**AVIS RELATIF À LA PROTECTION
CONTRE LES EVENTUELS EFFETS NOCIFS ET NUISANCES
PROVOQUÉS PAR LES RAYONNEMENTS NON IONISANTS
GÉNÉRÉS PAR DES ANTENNES ÉMETTRICES STATIONNAIRES**

Commune : MOUSCRON - Exploitant : TELENET GROUP

Référence exploitant : HT1732H

Rapport n° 5114 / 2023

Figure 1 : Vue en plan des lieux de séjour et des points de contrôle

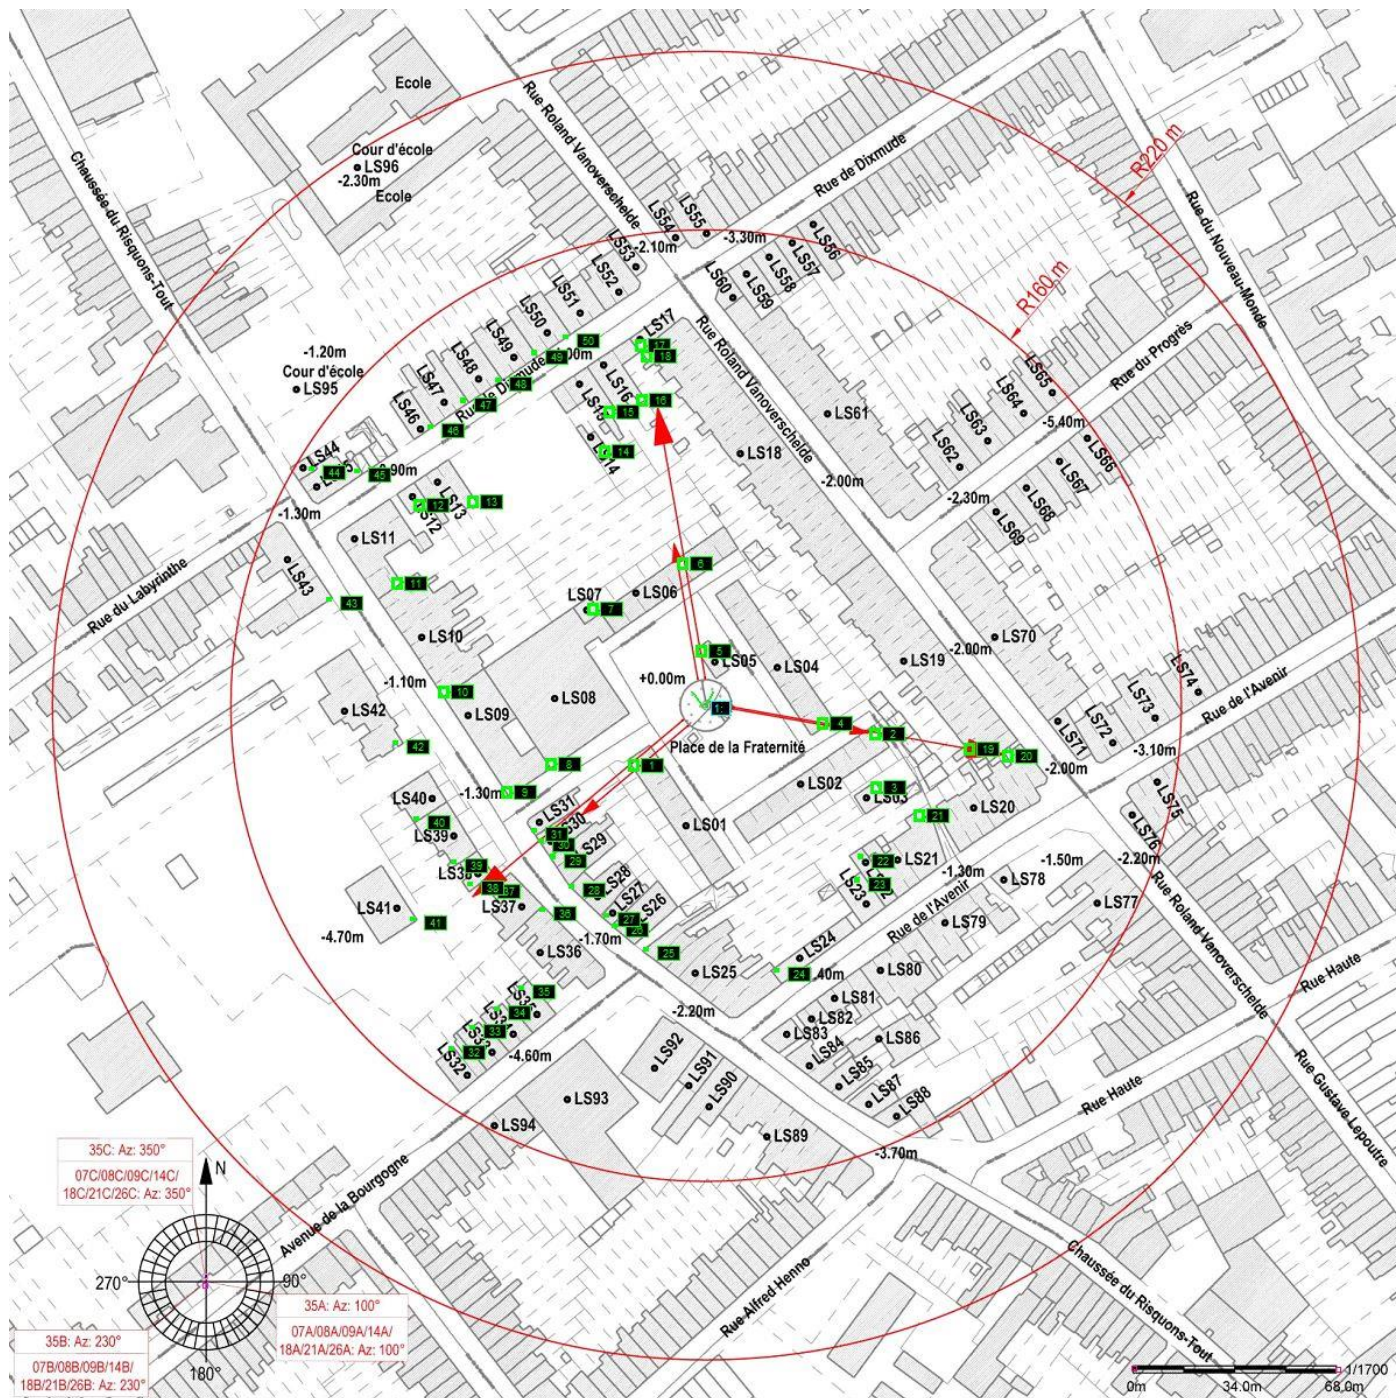
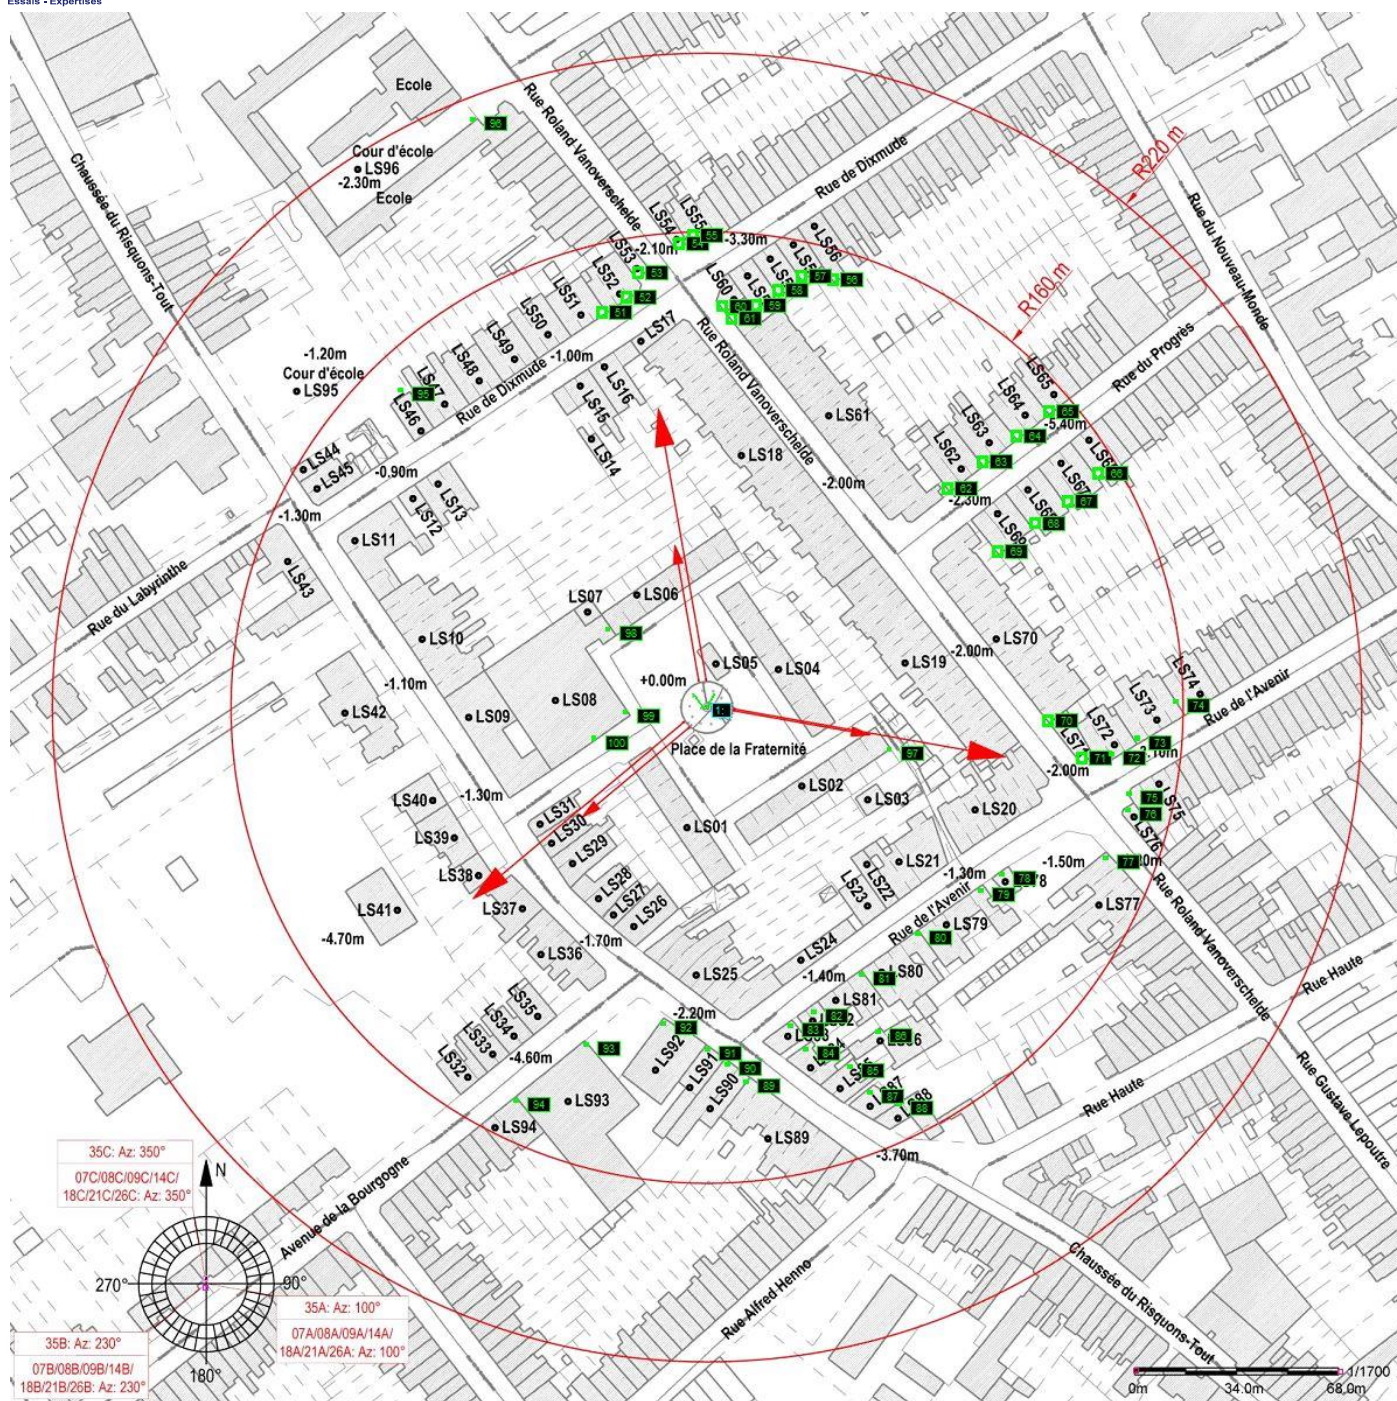
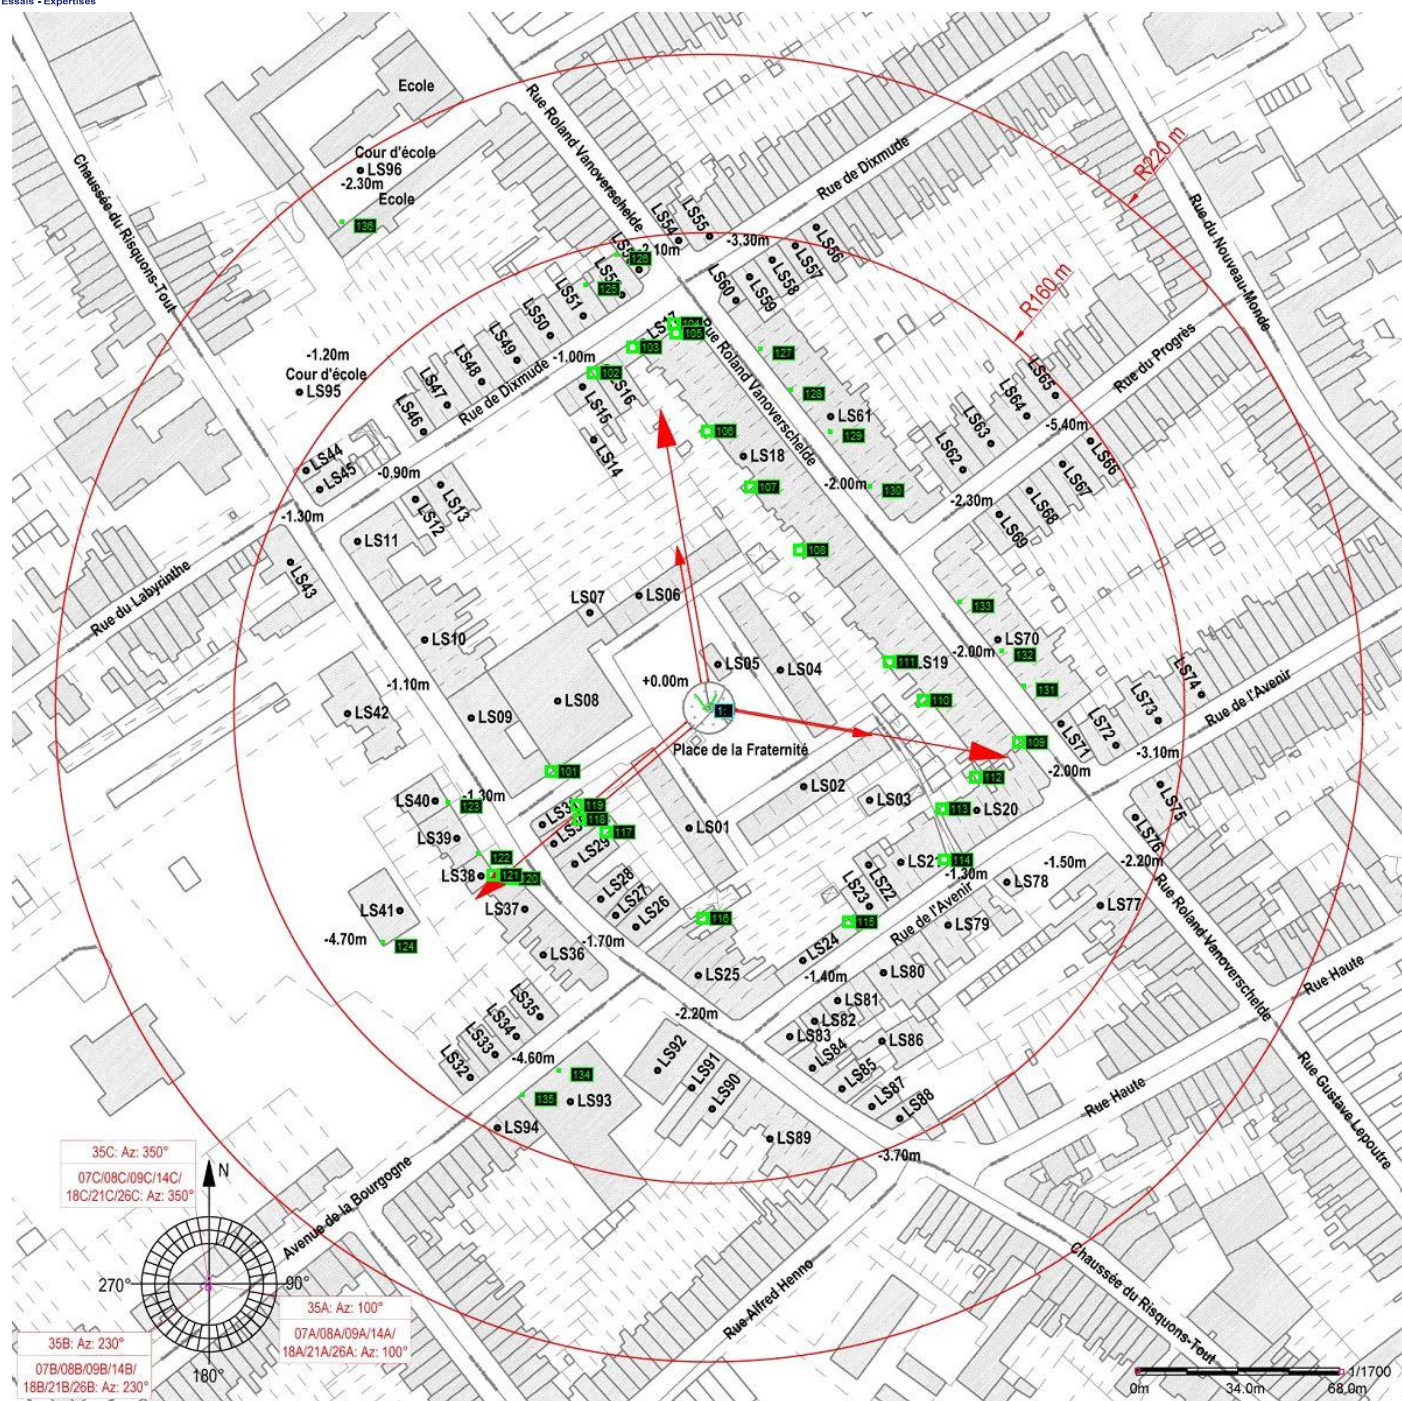
- le numéro du point de contrôle repris sur un des plans de la figure 1;
- le numéro du LS dans lequel se trouve le point de contrôle de la 1^{ère} colonne ;
- l'atténuation d'obstacle prise en compte pour le calcul de l'indice d'exposition dans le LS ;
- le résultat du calcul de l'indice d'exposition.

N° point de contrôle	LS	Atténuation (dB)	Indice d'exposition relatif à la limite par installation IE_i
15	LS15	3,0	0,971
39	LS39	3,0	0,970
20	LS20	3,0	0,962
102	LS15	3,0	0,937
16	LS16	3,0	0,933
103	LS16	3,0	0,907
18	LS18	3,0	0,905
109	LS19	3,0	0,899
70	LS70	3,0	0,898
37	LS37	3,0	0,891
17	LS17	3,0	0,876
105	LS18	3,0	0,852
131	LS70	3,0	0,851
71	LS71	3,0	0,826
104	LS17	3,0	0,823
50	LS50	3,0	0,802
122	LS39	3,0	0,794
51	LS51	3,0	0,778
112	LS20	3,0	0,777
78	LS78	3,0	0,776
49	LS49	3,0	0,754
61	LS61	3,0	0,753
52	LS52	3,0	0,749
127	LS61	3,0	0,737
72	LS72	3,0	0,737
60	LS60	3,0	0,735
40	LS40	3,0	0,735
132	LS70	3,0	0,702
114	LS21	3,0	0,684
53	LS53	3,0	0,681
125	LS51	3,0	0,677
124	LS41	3,0	0,668
120	LS37	3,0	0,665
48	LS48	3,0	0,664
34	LS34	3,0	0,663

Figure 2 : Vue en plan des installations d'antennes dans un rayon de 300 mètres autour de l'installation faisant l'objet de la demande d'avis

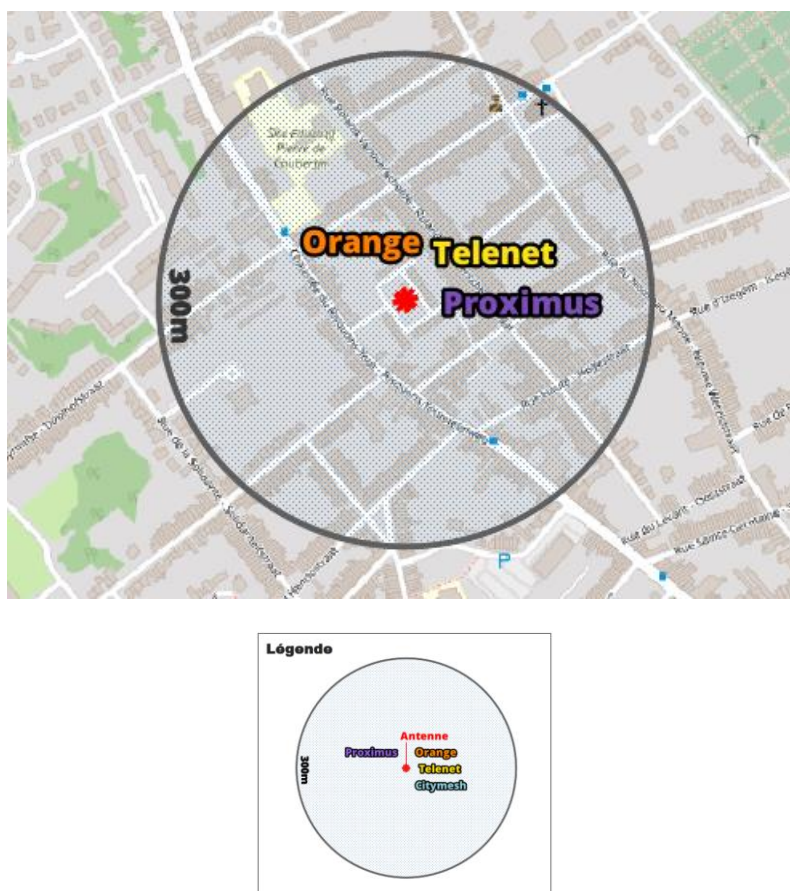
Le plan en projection verticale de la figure 2 indique la localisation des antennes actives éventuelles visées par le décret et situées dans un rayon de 300 mètres autour de l'installation référencée dans le paragraphe 2. Les données de localisation de ces antennes et les avis correspondant sont accessibles via le cadastre en ligne des antennes émettrices stationnaires⁶.

Compte tenu du nombre d'installations localisées dans la figure 2, il apparaît que l'intensité du rayonnement électromagnétique généré, dans les lieux de séjour situés à proximité de l'installation référencée dans le paragraphe 2, par l'ensemble des antennes émettrices stationnaires de l'ensemble des exploitants du même site d'antennes émettrices stationnaires respecte la limite fixée à l'article 4, § 2 du décret.
